PYTANIA DO PROCESU PRZETARGOWEGO			ODPOWIEDZI INWESTORA
Nr	Data pytania	Pytanie	Odpowiedź
1	28.02.2022	Prosimy o zmianę w zapisach Oświadczenia o Poufności następującego uzupełnienia w par. 2 ust. 1: „Odbiorca zobowiązuje się utrzymywać Informacje Poufne w poufności oraz nie ujawniać ich nikomu poza osobami fizycznymi, które są partnerami, członkami kadry kierowniczej, dyrektorami, pracownikami lub współpracownikami Odbiorcy, a także doradcom, podwykonawcom, dostawcom Odbiorcy w zakresie, w jakim ujawnienie im Informacji Poufnych jest niezbędne z punktu widzenia Przedsięwzięcia, przygotowania oferty na realizację Przedsięwzięcia.”	Zamawiający wyraża zgodę na wprowadzenie zmiany w zakresie par. 2 ust. 1.
2	28.02.2022	Prosimy o zmniejszenie kary pieniężnej w par. 7 ust. 1 Oświadczenia o zachowaniu poufności z 100.000 zł na 50.000 zł.	Zamawiający nie wyraża zgody na zmniejszenie kary pieniężnej.

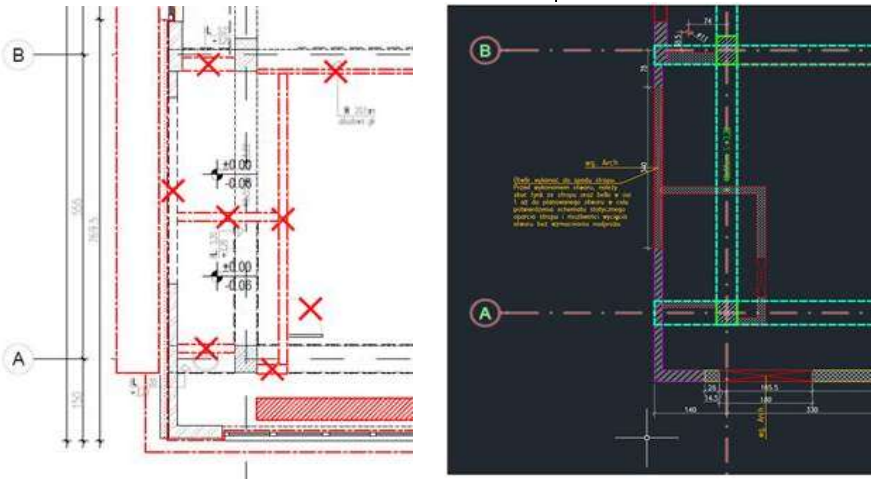
72	06.04.2022	Art. 6 punkt 3 Umowy - Oferent zaproponował zmianę zapisu w przedmiocie wyłączenia odpowiedzialności z tytułu błędnie zaprojektowanej przez Projektanta koncepcji etapowania.	Zamawiający nie wyraża zgody na zmianę zapisu wyłączającego odpowiedzialność Wykonawcy.
73	06.04.2022	Art. 6 punkt 4 Umowy - Oferent zaproponował usunięcie zapisów dotyczących godzin w jakich można prowadzić prace głośne	Zamawiający nie wyraża zgody. Godziny głośnych prac i ich harmonogram należy uzgodnić z Dyrekcją Hotelu i Zamawiającym.

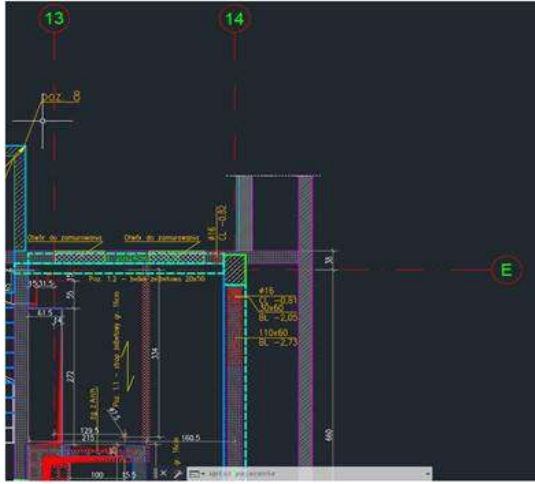
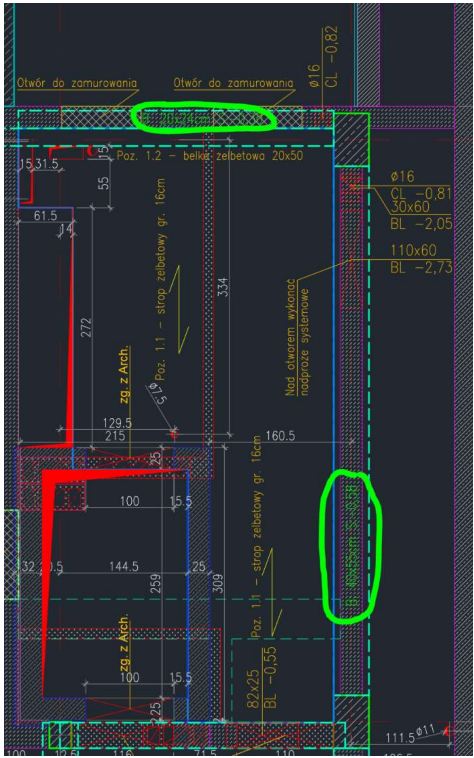
84	06.04.2022	Załącznik nr 2 do Umowy_Wzór karty gwarancyjnej - Oferent wnosi o zmianę terminu usunięcia awarii (48h). Proponowany przez Zamawiającego termin jest zdaniem Oferenta nierealny.	Zamawiający nie wyraża zgody.
85	12.04.2022	Proszę o doprecyzowanie poniższej pozycji, wskazanie jakie konkretne wydruki artystyczne/obrazy mają być uwzględnione w ramach poniższej pozycji: 1.5.6.4.2.15 Wydruk jakości artystycznej w ramach wykonanych na zamówienie - 3 rozmiary zgodnie z dokumentacją rysunkową	Druk artystyczny Fine art Giclee w 3 rozmiarach : 40x40cm, 20x20cm, 25x55cm. Passe-partout białe 5cm. Obrazy kryte szkłem. Ramki drewniane czarne. Wymiar całkowity ram : 50x50, 30x30, 35x65cm. Treść obrazów zostanie potwierdzona po oględzinach mock-up.

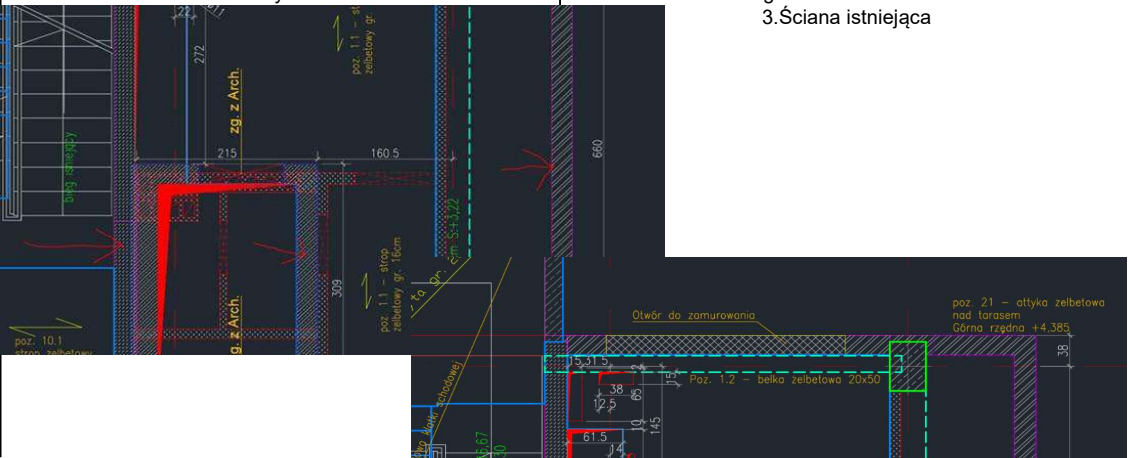
90	12.04.2022	<p>Proszę o wskazanie miejsca na terenie należącym do hotelu i/lub w budynku hotelu, z którego GW może skorzystać dla zapewnienia zaplecza budowy (kontenery socjalne i/lub pomieszczenia socjalne, toalety, pomieszczenia biurowe, konferencyjne) wraz z udostępnieniem miejsc parkingowych. Proszę o wskazanie na PZT lub na rzutach obiektu.</p>	<p>Propozycję lokalizacji przyszłego zaplecza budowy GW dla Poznania oraz Wrocławia należy do obowiązków Generalnego Wykonawcy. Prosimy o przedstawienie Inwestorowi schematycznie proponowanej lokalizacji na rzucie PZT z przeanalizowaniem etapowania robót oraz tymczasowego podłączenia do mediów. Należy uwzględnić wymogi dla zaplecza budowy wskazane w OPZ.</p> <p>Finalna lokalizacja zaplecza dla GW będzie uzgodniona z Dyrekcją hotelu i Inwestorem przed przekazaniem placu budowy do GW. Zamawiający nie wyraża zgody na lokalizowanie zaplecza budowy, pomieszczeń socjalnych w budynku hotelowym.</p>
